Asunto: Se envía Dictamen estructural del inmueble de FIRA
ubicado en la Ciudad de México

CONSTANCIA DE SEGURIDAD ESTRUCTURAL PARA EL EDIFICIO DE OFICINAS DEL FONDO DE GARANTÍA Y FOMENTO PARA LA AGRICULTURA, GANADERÍA Y AVICULTURA EN PERIFÉRICO SUR 4300 AMPLIACIÓN JARDINES DEL PEDREGAL, COYOACÁN, C.P. 04500, CIUDAD DE MÉXICO.

CONCEPTO:
REFUERZO EN TRABES DOBLE "T"

BOLETIN 01
COTAS EN cm.
REVISION 00

PLANTA TIPO DE REFUERZO EN TRABES DOBLE "T"

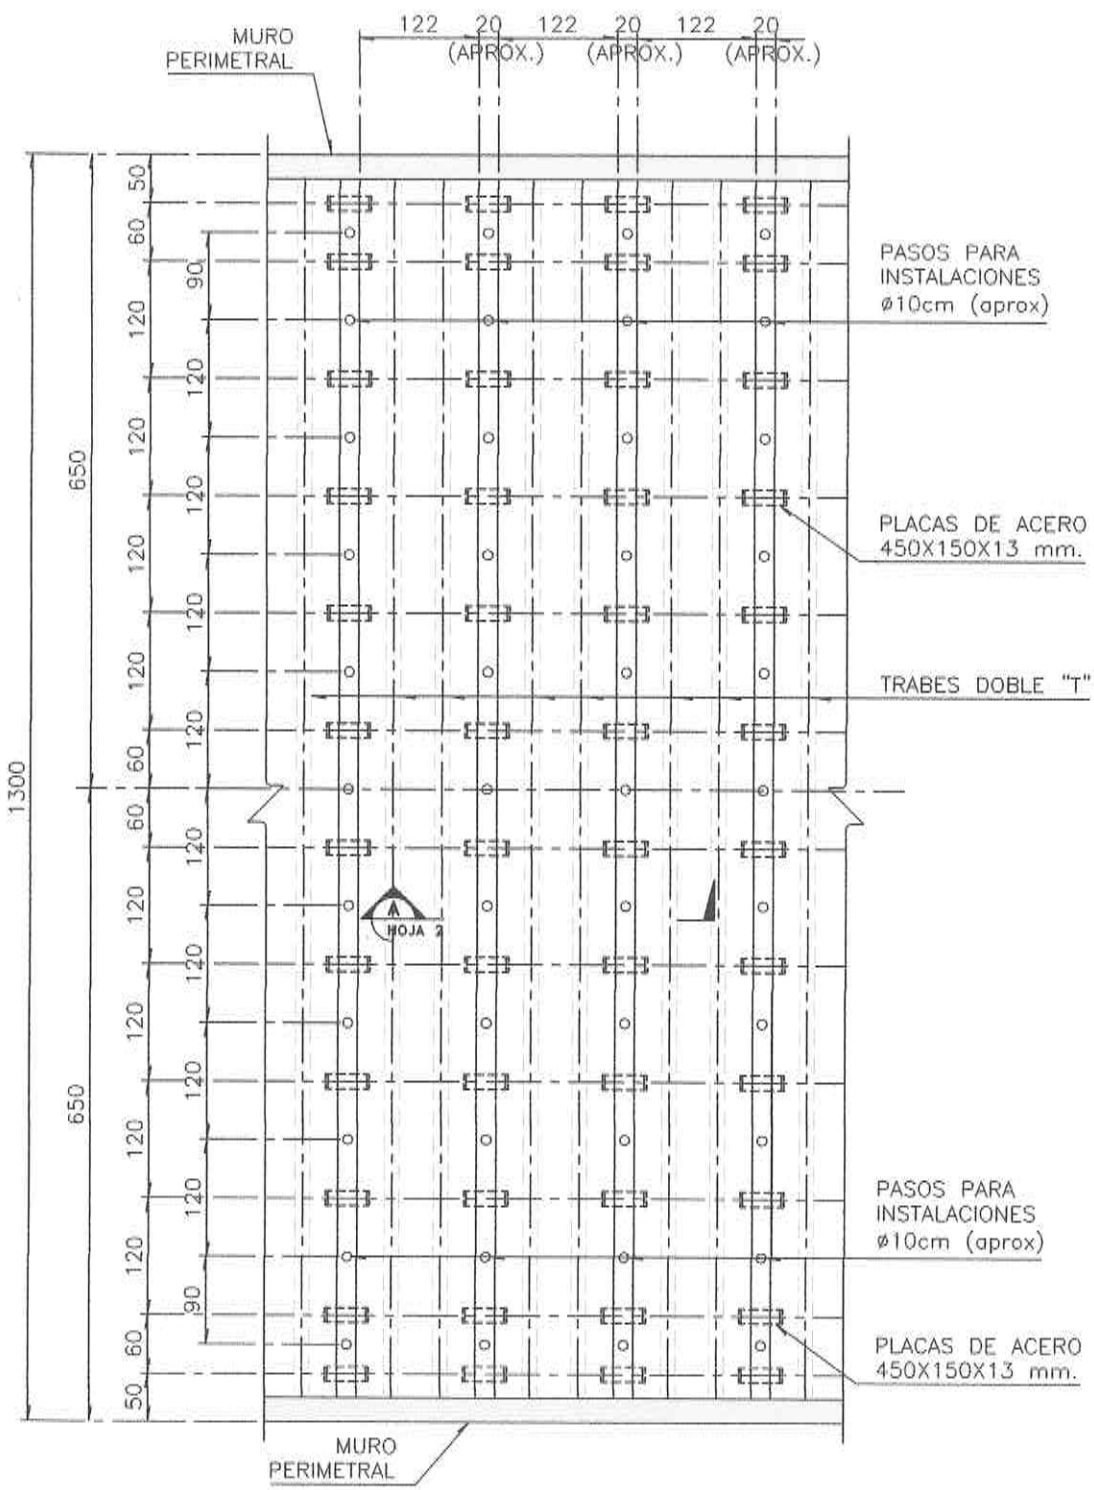
Se encontró únicamente una grieta de espesor cercano a 1cm en la parte inferior de una trabe "doble T" del sistema de piso de Planta Baja. Analizando los planos y con la inspección visual se notó que existe una separación entre trabes presforzadas "doble T" en todo el sistema de piso en las 4 losas resueltas de esta forma. Dicha separación es aproximadamente de 12cm y tiene como objetivo ubicar pasos para instalaciones a través de la capa de compresión. Los pasos están distribuidos uniformemente, a cada 2 metros a lo largo de la separación.

Las trabes "doble T" generalmente se ligan entre si por medio de ángulos soldados en sus extremos, en este caso como existe la separación a lo largo de todo el sentido de las trabes, tal unión no se realizó y lo único que liga a las trabes "doble T" es la capa de compresión de concreto de 5 a 6 cm de espesor.

La grieta encontrada es una evidencia de desplazamiento debido a fuerzas laterales provocadas por sismo y que la capa de compresión no es suficiente para arriostrar y evitar los desplazamientos laterales de las trabes, por lo que únicamente en esta área no se cumple el Estado límite de Servicio que marca el Reglamento en su artículo 149.

Se debe realizar conforme al boletín anexo a este documento. Consiste en ligar las trabes "doble T" en sus bordes a distancias uniformes por medio de placas de acero taqueteadas por debajo de sus alas y soldarlas por medio de una solera también de placa de acero.
